Vår dato: 13.11.2024

Vår ref.: 202403620-9 Oppgis ved henvendelse

Nedleggelse av infiltrasjonsdam på Nordseter er ikke konsesjonspliktig- Lillehammer kommune i Innlandet fylke.

Figur 1: Oversiktskart fra søknaden

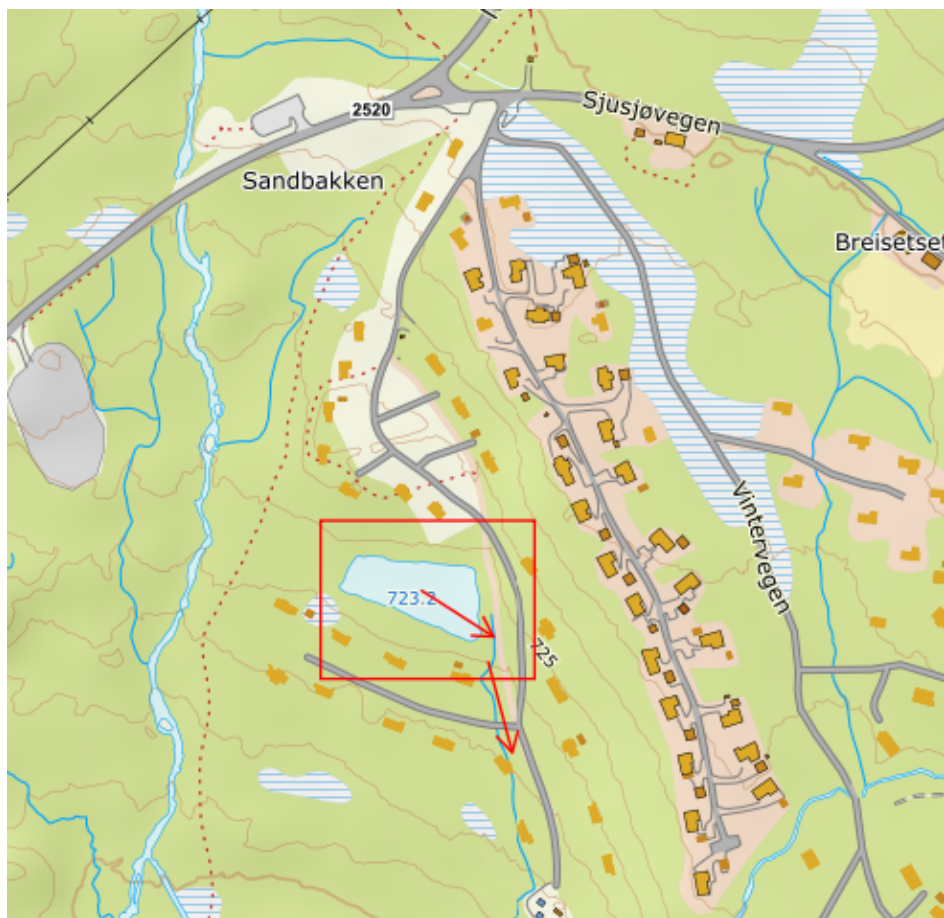
Damanlegget ligger på Nordseter og drenerer til Øyåa-Nevla, som renner ut i Nord-Mesna, se figur 1. Lugn Hytter AS ønsker å fjerne demningen og tilbakeføre arealet til opprinnelig naturtilstand.

Kommunen mener det må dokumenteres at nedleggelse av dammen bidrar til å forbedre situasjonen når det gjelder vannsig i området nedenfor dammen. En igjenfylling må ikke føre til at høyt grunnvannsnivå opprettholder utfordringer med vannsig.

Dersom en igjenfylling fører til raskere avrenning må det vurderes annen fordrøyning, samt at det sikres overflateavrenning/flomveger nedstrøms infiltrasjonsdammen.

Det er uklart om dammen har blitt tømt for sedimenter i forbindelse med opphør av bruk som kloakkrenseanlegg. Kommunen mener tiltakshaver må dokumentere at eventuelle sedimenter ikke skaper utfordringer ved en eventuell annen fremtidig bruk. Ved nedleggelse må det stilles krav om istandsetting av arealet.»

«Med bakgrunn i dammens opprinnelige formål mener vi det er viktig at vannkvaliteten undersøkes før vannmassene dreneres ut i Nevla, og at dette bør fastsettes som et krav. Fylkeskommunen mener også at det ikke bør åpnes for drenering av dammen før undersøkelser av vannkvaliteten er gjennomført, slik at det eventuelt kan kreves tiltak for forsvarlig håndtering av næringsrikt og potensielt forurensende vann. I tillegg bør det settes krav om håndtering av massene og sedimentene i selve dammen, ettersom disse sannsynligvis vil være svært næringsrike og potensielt forurensende.»

Vi forventer imidlertid at NVE pålegger søker å gjennomføre nødvendige undersøkelser for å vurdere vannkvaliteten i infiltrasjonsdammen før det tillates at dammen dreneres ut i Nevla. Dette med bakgrunn i formålet dammen tidligere har hatt.»

NVE vedtar at nedleggelse av infiltrasjonsdam på Nordseter ikke trenger konsesjon etter vannressursloven § 8. Vedtaket har hjemmel i vannressursloven § 41.

- Tiltaket skal gjennomføres i samsvar med framlagte planer.
- Selv om tiltaket ikke er konsesjonspliktig, må dere planlegge og utføre tiltaket slik at det er til minst mulig skade og ulempe for allmenne og private interesser i vassdraget.

Ut ifra den beskrivelse som er gitt har dammen vært siste rensetrinn etter to slamutskillende basseng i et avløpsrenseanlegg. Det er lenge siden dammen fikk tilført avløpsvann, og det må forventes at overskudd av næringsstoffer er tatt opp i økosystemet over tid. Kommunen kan gjennom behandling etter forurensningsloven stille de vilkår som er nødvendige for å hindre forurensning.
